改善箇所説明図

改善の内容

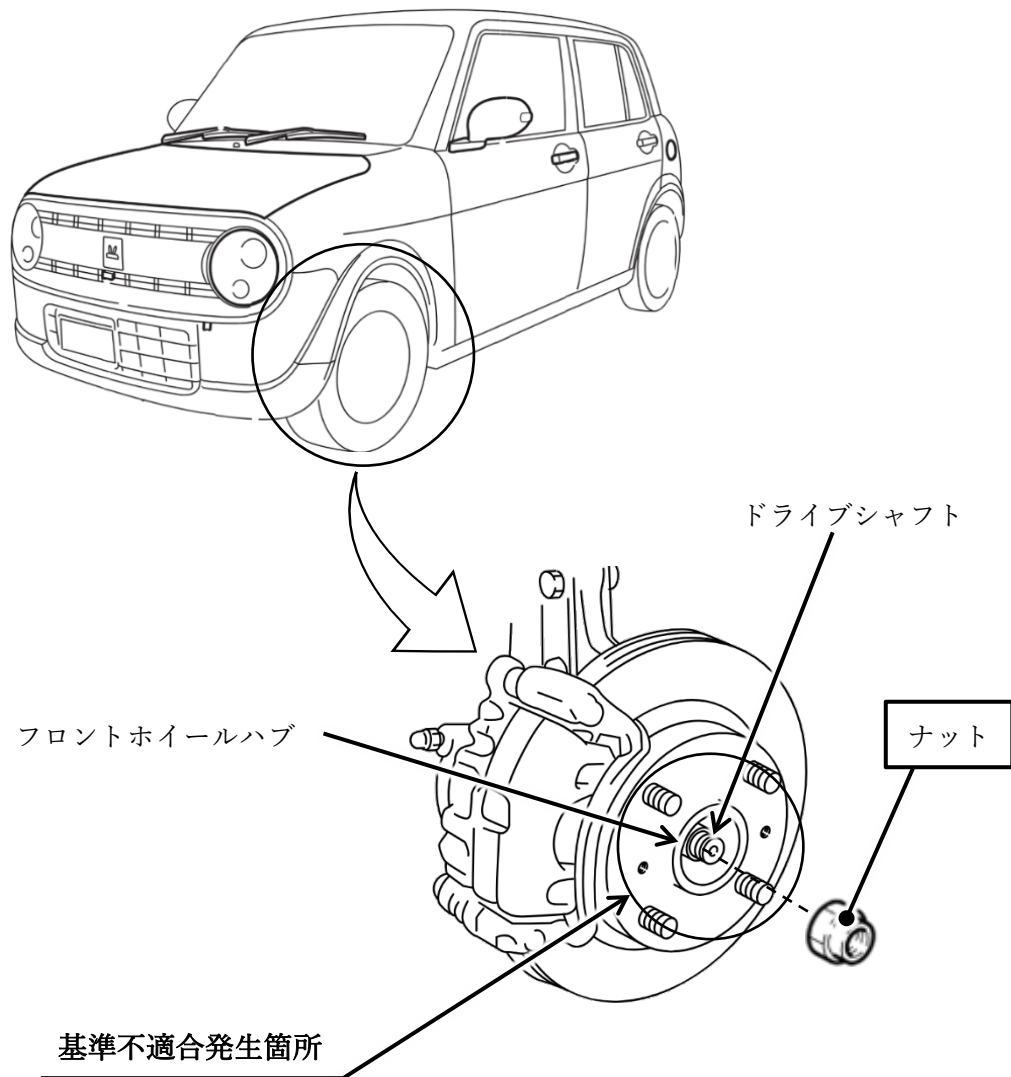
フロントホイールハブとドライブシャフトを締結するナットの締め付けが不適切なため、ナットの締め付けトルクが不足しているものがある。そのため、そのまま使用を続けると当該ナットが緩んで異音が発生し、最悪の場合、フロントホイールハブとドライブシャフトの間で著しいガタが発生するおそれがある。

全車両、左右のナットを新品に交換し規定のトルクで締め付ける。

識別： ID プレートに赤色の丸シールを貼付する。
